Technisches Bulletin TB - 0109

Betr.: Gerissener Zylinder

Betroffen: Alle zwischen 1985 und heute produzierten Anhängerarbeitsbühnen 120

Vorgeschriebene Sicherheitsüberprüfung - 120M/H/T

Abb. 1.

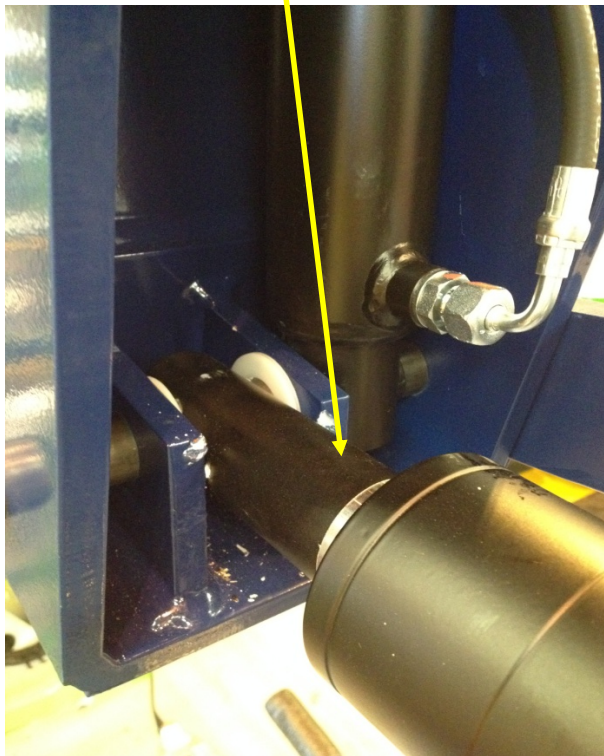
Es wurde erkannt, dass im Verlaufe der Zeit Hubzylinder 2 (Abb. 1) unter Materialermüdung im Bereich des Achsdrehpunktes (Abb. 3) leiden kann. Nach unseren Erkenntnissen gibt es eine Anzahl von Faktoren, die zu dieser Materialermüdung führen können, wie Vibrationen während des Straßentransports, Fehlen einer Transportsicherung oder Anschlagen der Maschinenstruktur.

Angesichts dieser Tatsache empfehlen wir, dass zusätzlich zu den täglichen/wöchentlichen/monatlichen Überprüfungen sofort eine visuelle Überprüfung des Zylinders durchgeführt wird. Der obere Bereich des Zylinders kann in Ruhestellung und der untere Bereich nach vollständigem Ausfahren dieses Zylinders visuell überprüft werden. Wenn während der Überprüfung keine Rissbildung der Lackoberfläche gefunden wird, sind keine weiteren Maßnahmen erforderlich. Wenn Risse in der Lackoberfläche erkannt werden, muss die Farbe entfernt und der Chromschaft näher überprüft werden.

Jegliche Zylinder, bei denen Rissbildung festgestellt wird, müssen sofort ausgetauscht werden, und es muss ein Belastungstest mit der Maschine durchgeführt werden.
